Установа „Спортски центар“ Врњачка Бања
Ул. Војвођанска бб, 36210 Врњачка Бања
Комисија за ЈН бр.5/17
Број: 03-375/17
Дана: 23.06.2017.год.

ИЗМЕНУ И ДОПУНУ КОНКУРСНЕ ДОКУМЕНТАЦИЈЕ

ВРШИ СЕ **измена и допуна Конкурсне документације** за јавну набавку радова на изградњи ограде и фасаде на објекту „Националног ветерполо тренажног центра“ у Врњачка Бања, на следећи начин:

ТЕХНИЧКИ ОПИС ЗА ИЗРАДУ 5 МЕТАРА ДУЖНИХ ОГРАДЕ НА БАЗЕНИМА

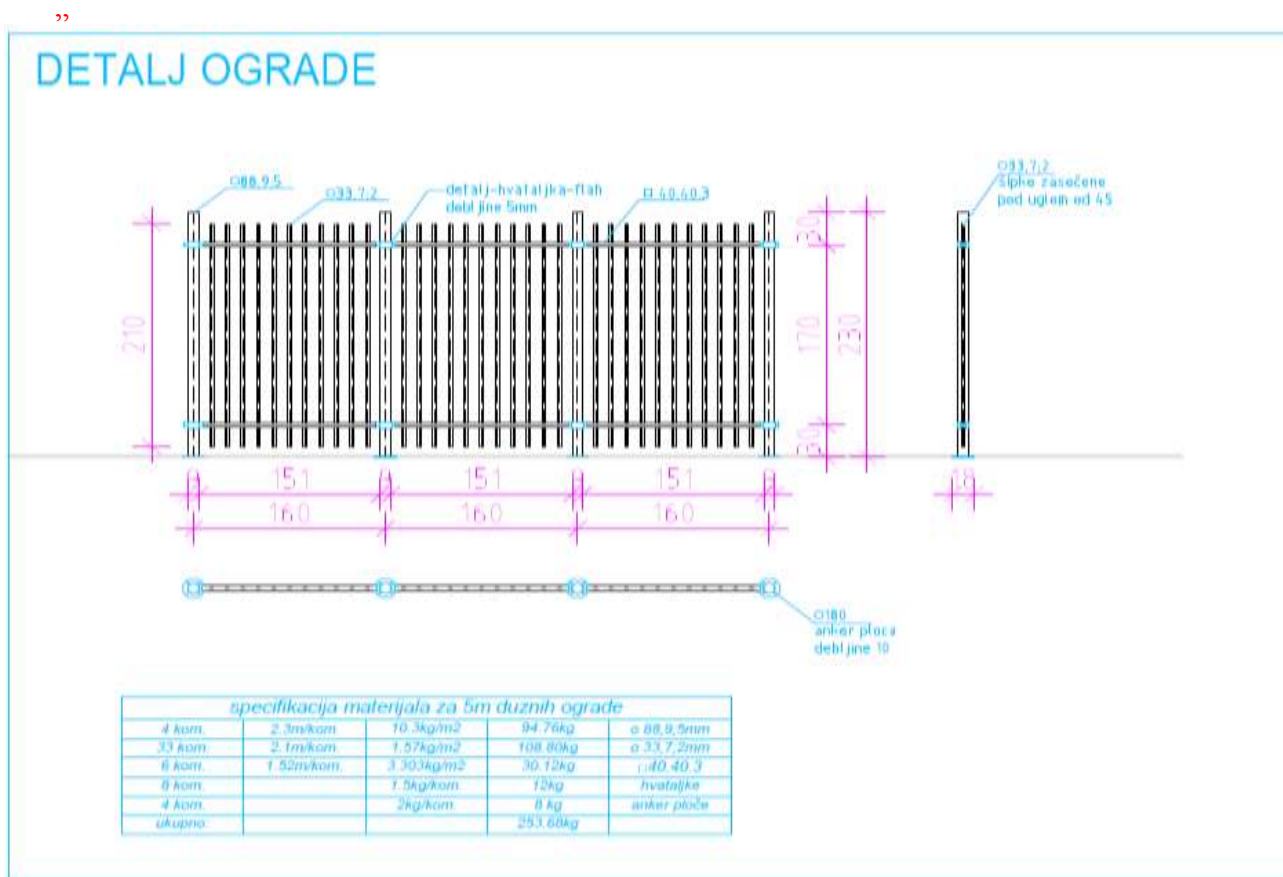
- За партију 1-набавка радова на изградњи оградe отвореног дела базена додаје се детаљ оградe (графички приказ) са техничким описом:

Планира се израда ,постављање, фарбање и монтирање оградe од профилисаних металних цеви која се састоји од следећих елемената:

- 4 метална стуба оградe од профилисаних цеви кружног попречног пресека цеви Ф88,9;5мм дужине 230цм
- 33 шипке металне подужне оградe кружног попречног пресека цеви Ф33,7;2мм , шипке на врху треба засећи под углом од 45 степени, дужине 210цм
- 6 комада металних попречних елемената оградe сандучастог попречног пресека 40.40.3мм, дужине 152цм
- 8 комада хватаљки
- 4 комада анкер плоча Ф180 дебљине 10мм.

Ограду изградити и монтирати као у детаљу према скици (скица је дата за 5 м оградe)

Огфраду припремити и офарбати заштитном, основном и два пута завршном фарбом у боји по избору пројектанта. „
